太保家园·三亚国际乐养中心

报批方案与实施方案对比

建设单位：太保健康管理（三亚）有限公司
编制单位：上海市建工设计研究总院有限公司

2025.03

C2户型平面调整对比

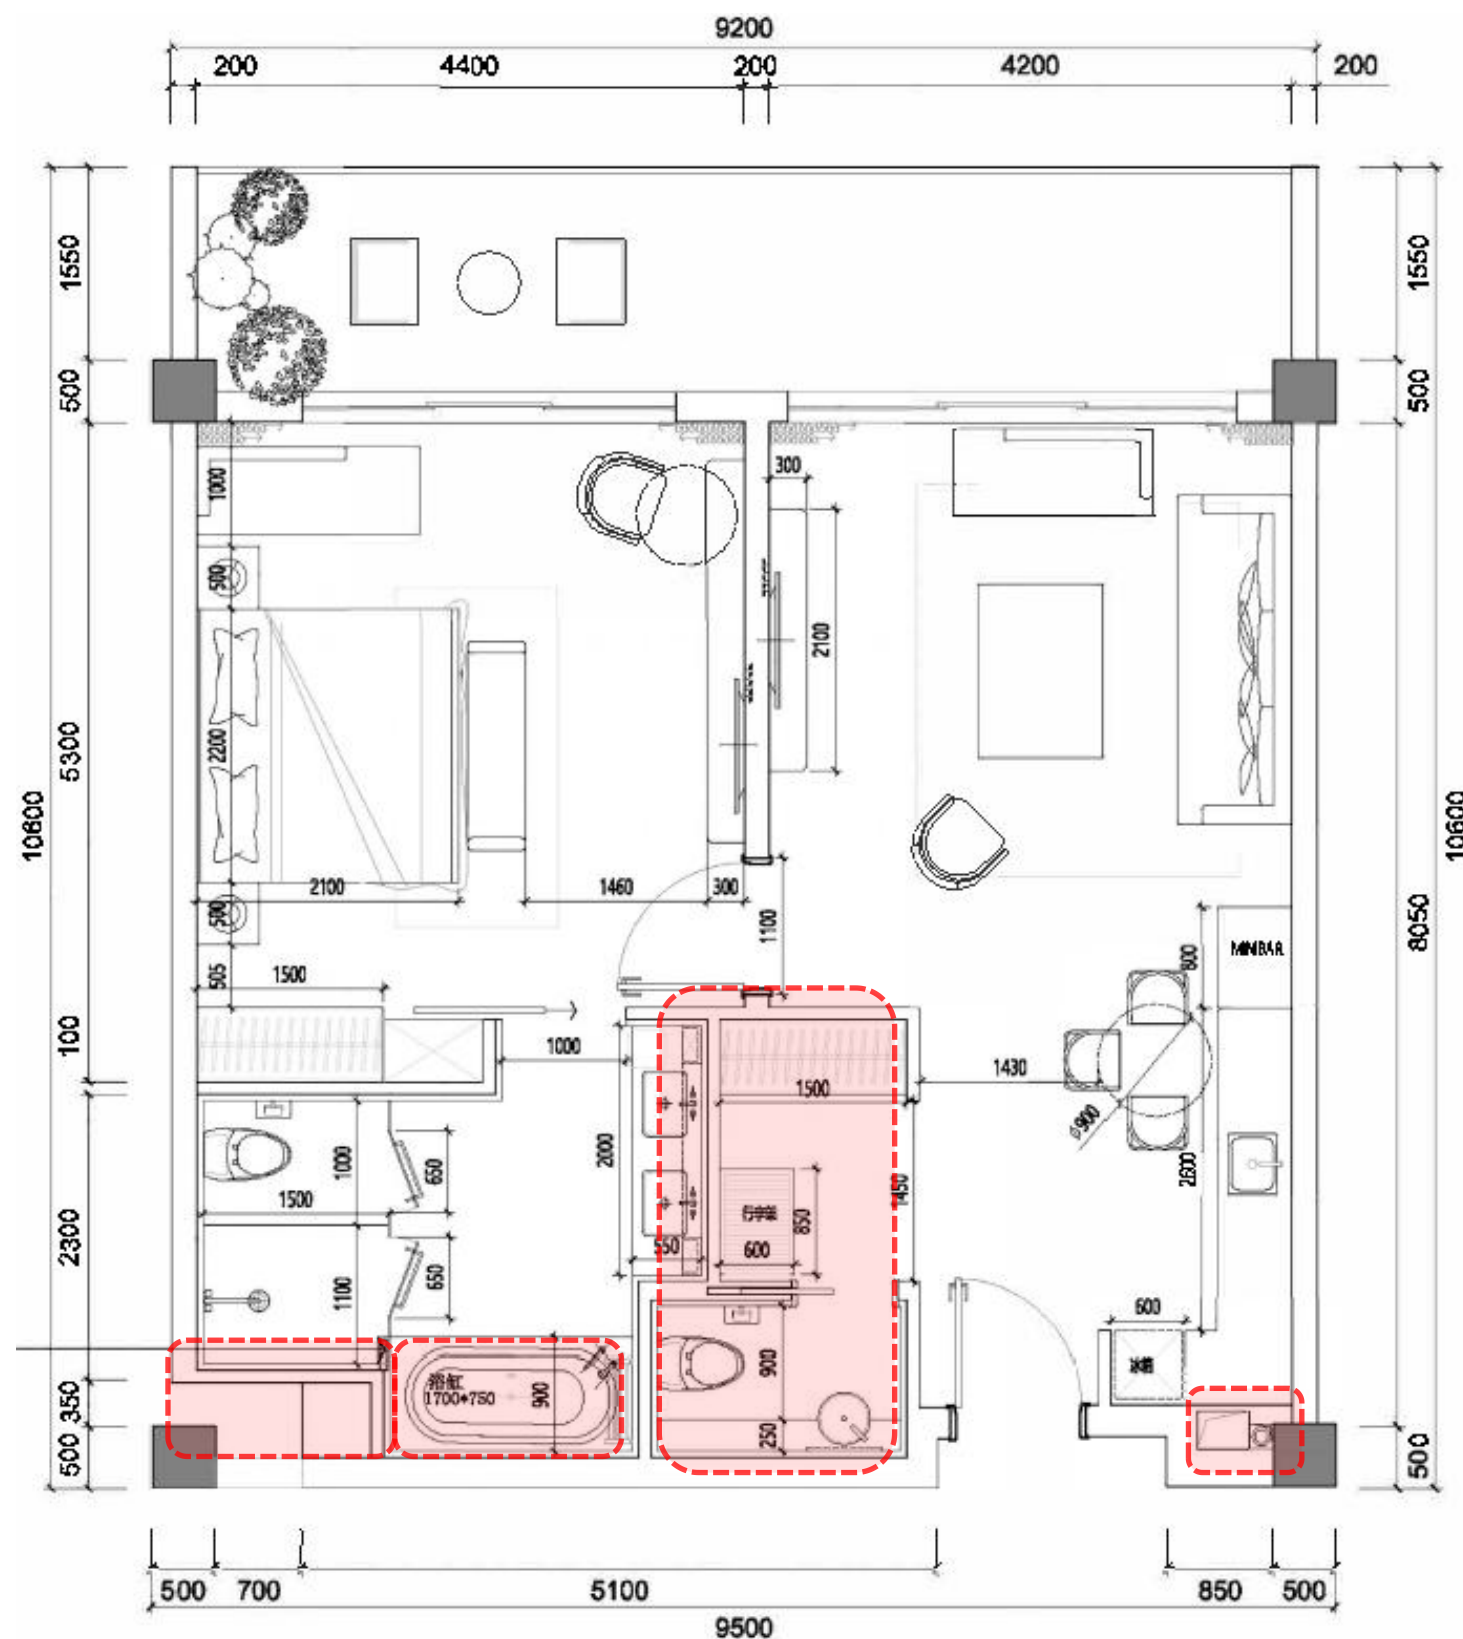
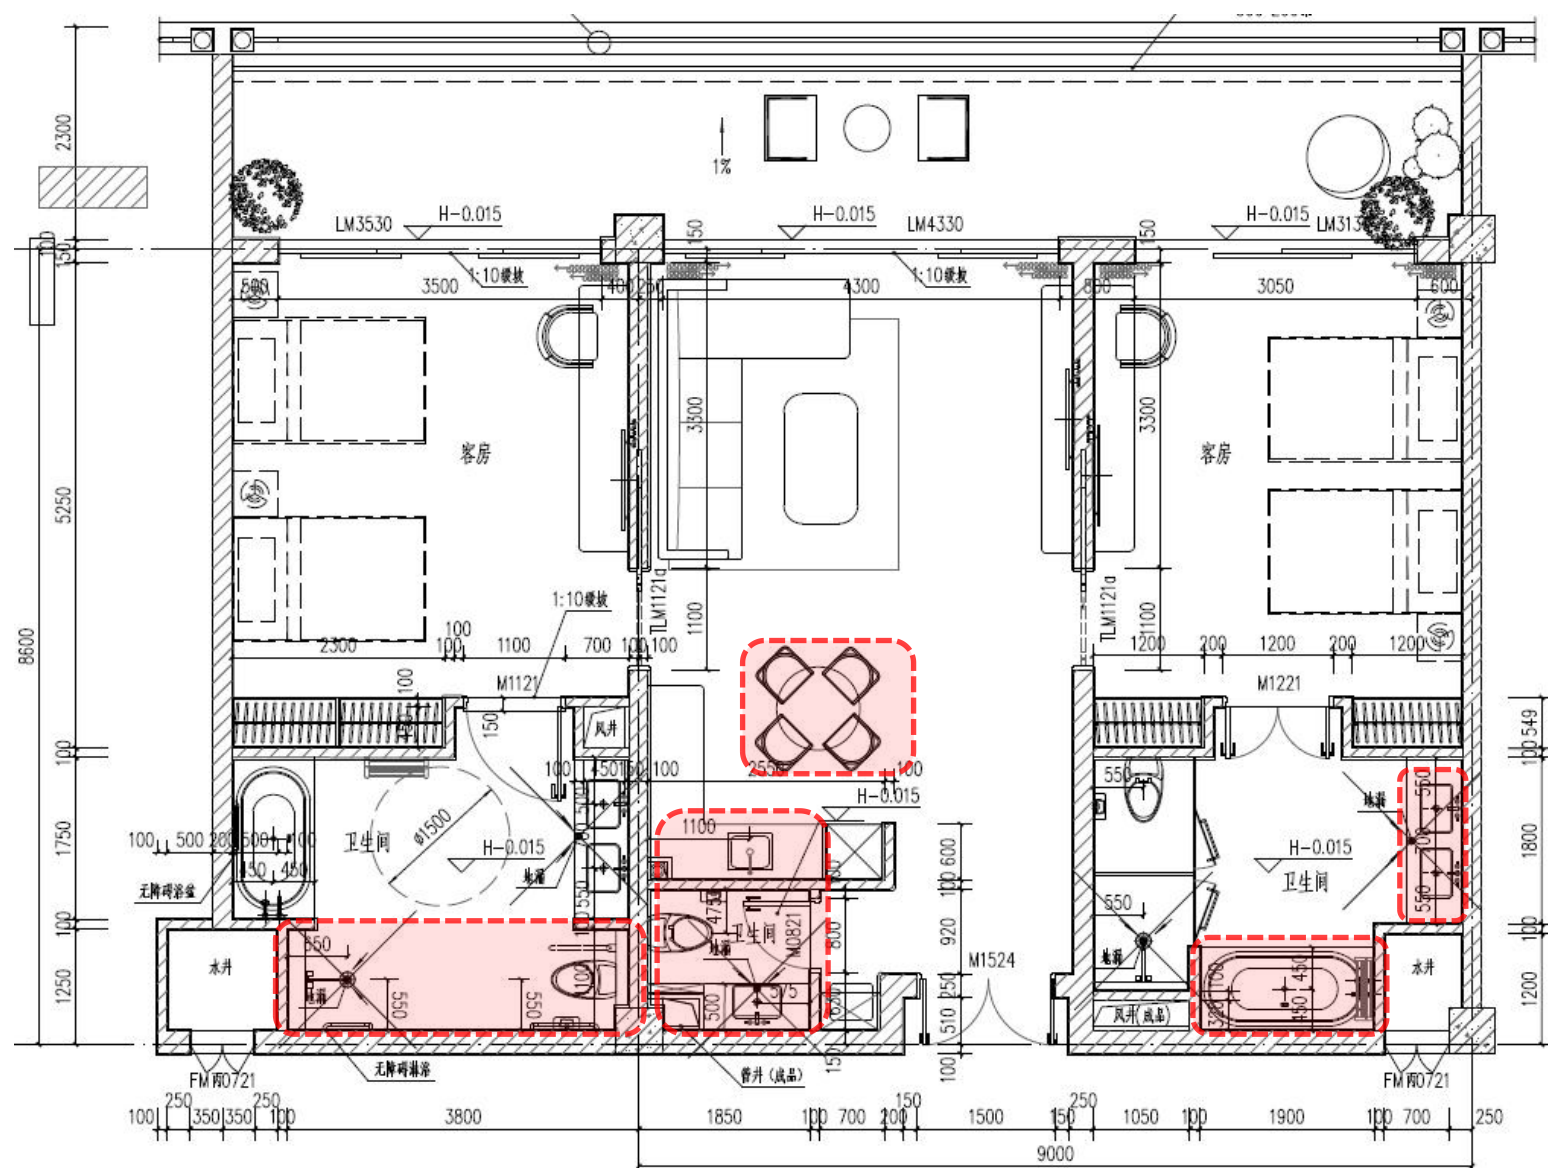
- 细节差异对比:
- 1, 管井优化
 - 2, 客卫与衣帽间布局调整
 - 3, 主卫台盆、浴缸、马桶以及淋浴间布局调整

D1户型平面调整对比

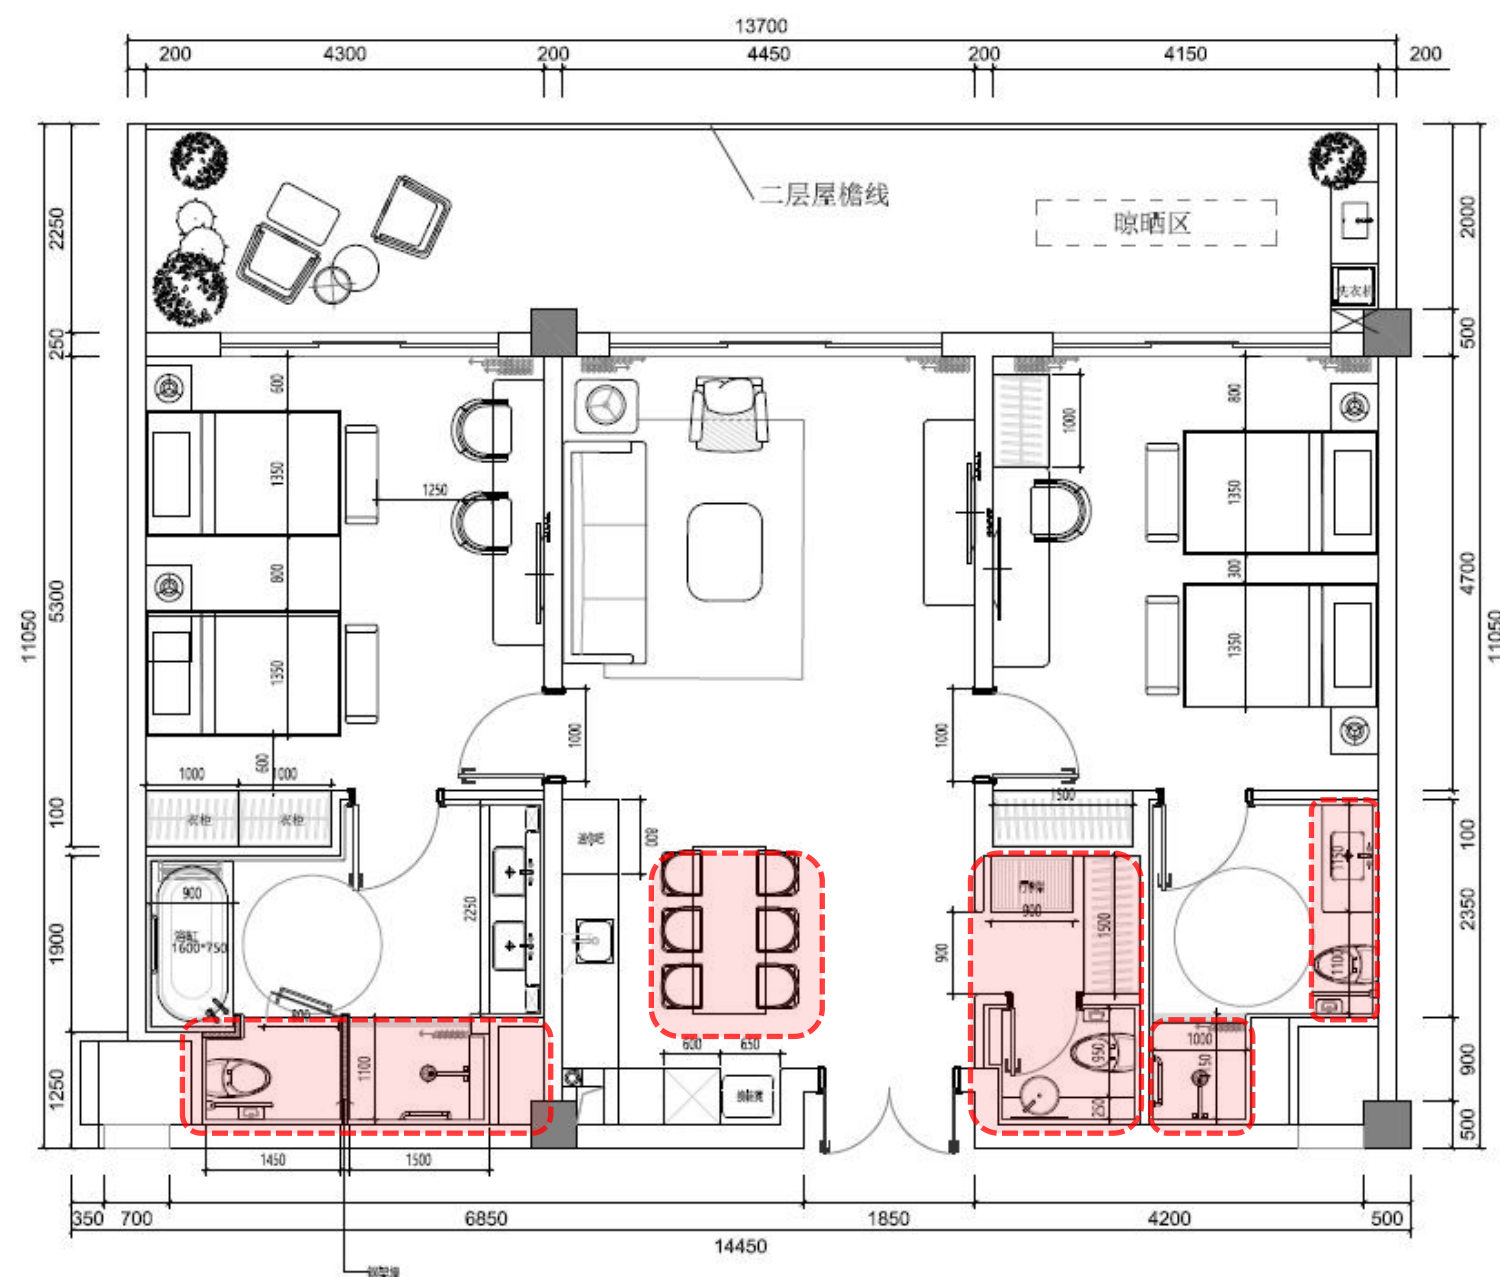
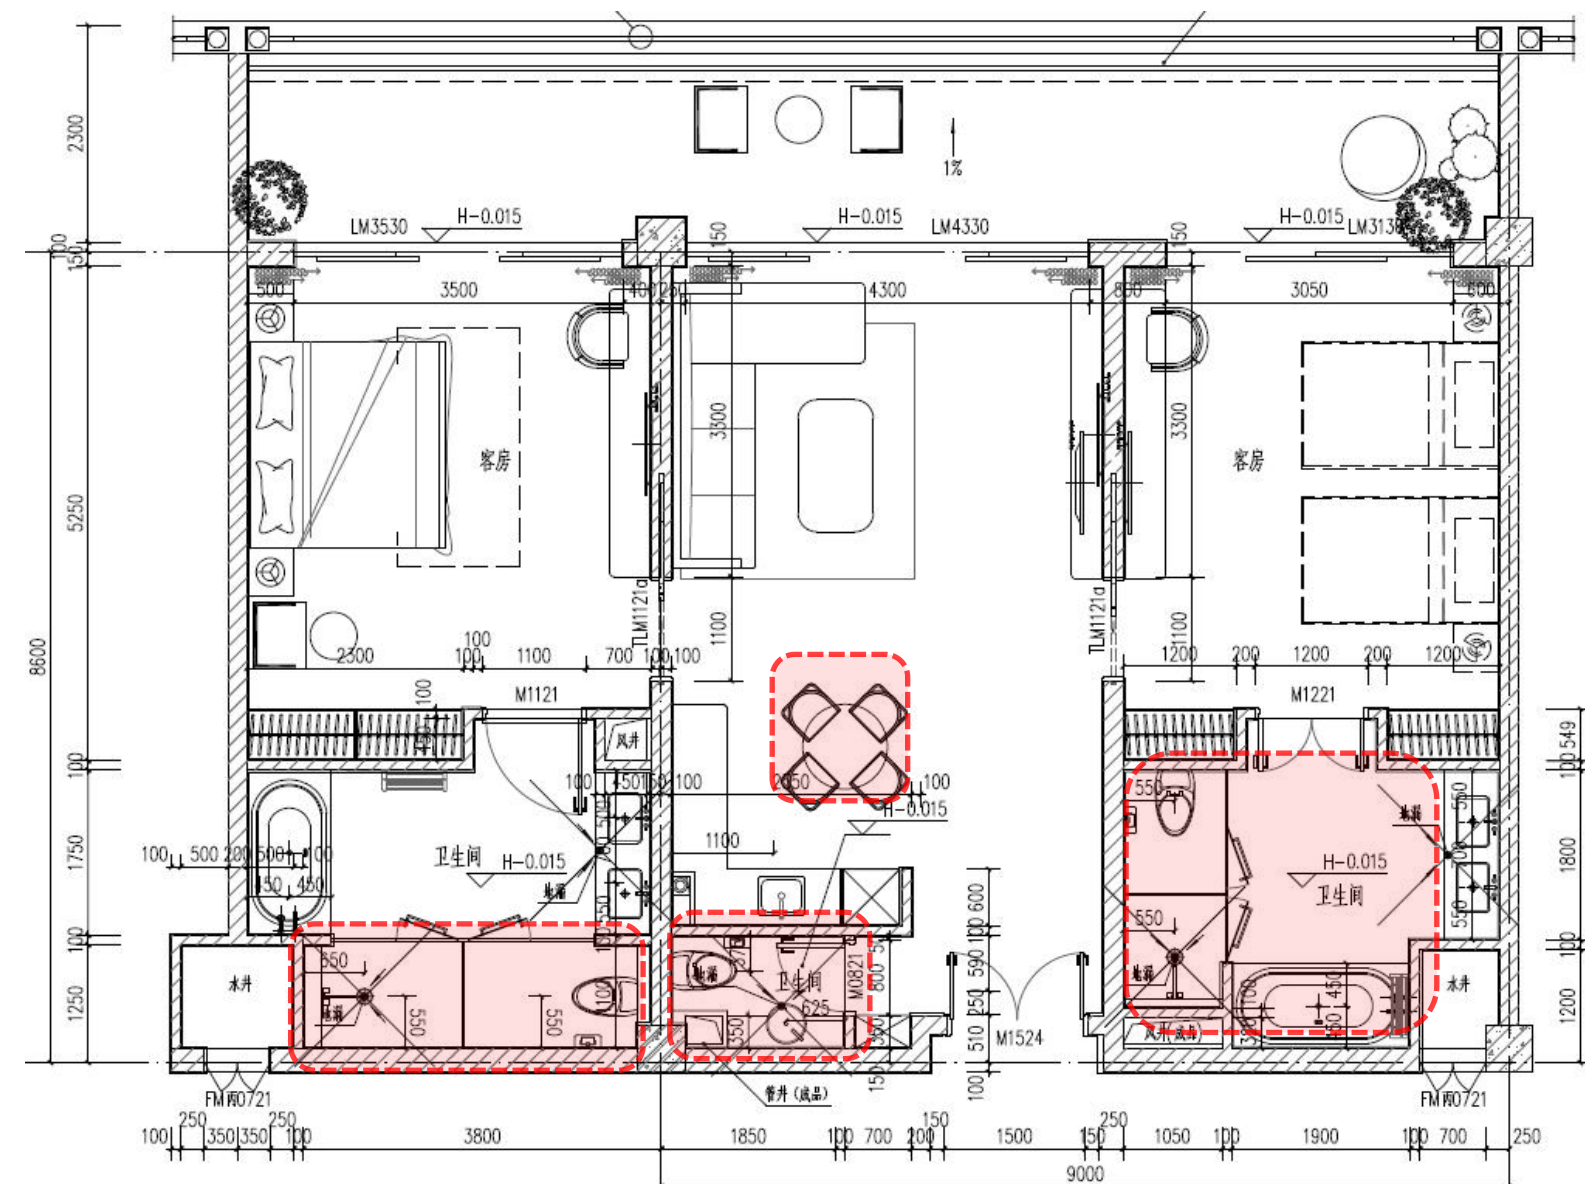
- 细节差异对比:
- 1, 餐厅、客卫与衣帽间布局调整
 - 2, 主卫台盆、浴缸、马桶以及淋浴间布局调整
 - 3, 次卫取消浴缸
